Groupe d'Etude **UTILISATEURS WAGONS**

Proposition de modifications à apporter à l'Annexe 10 du CUU

Titre:	5.13 – Tendeur d'attelage
Proposition de modification de: EF / Déten- teur / autres instances:	SNCF
Proposition de modification sur :	<input checked="" type="checkbox"/> Annexe 10
Emetteur:	Geoffroy MAILLE
Lieu, date:	01/03/2016
Description succincte:	Définition d'une côte limite pour le jeu entre la manille et l'écrou.

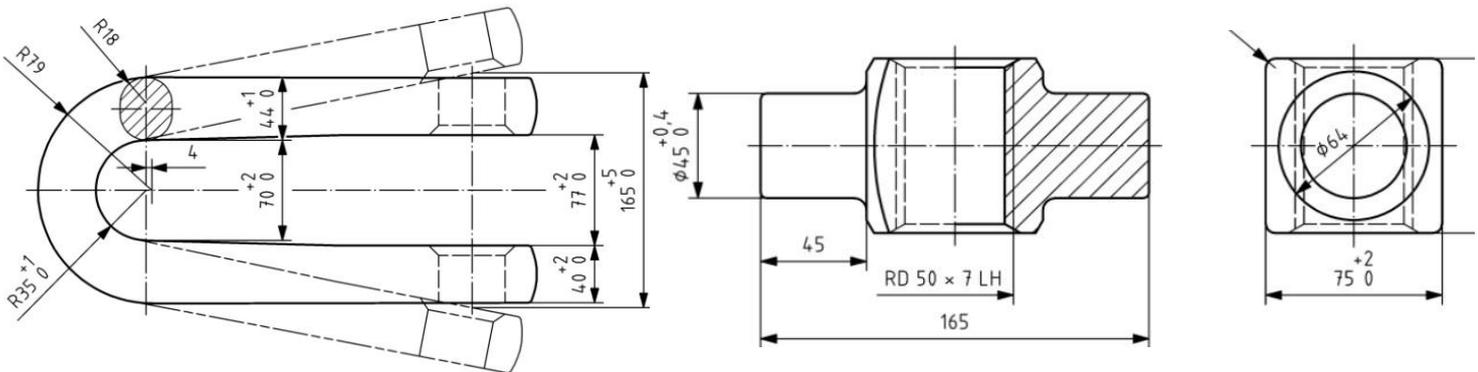
2.1. Elimination de l'anomalie/Problème (objectif)

Vérification du jeu entre la manille à l'écrou. Ce jeu doit être inférieur à 10 mm.

5.13 Les attelages à vis et les crochets de traction ne doivent pas manquer. **Le jeu entre l'écrou et la manille doit être inférieur à 10 mm.**
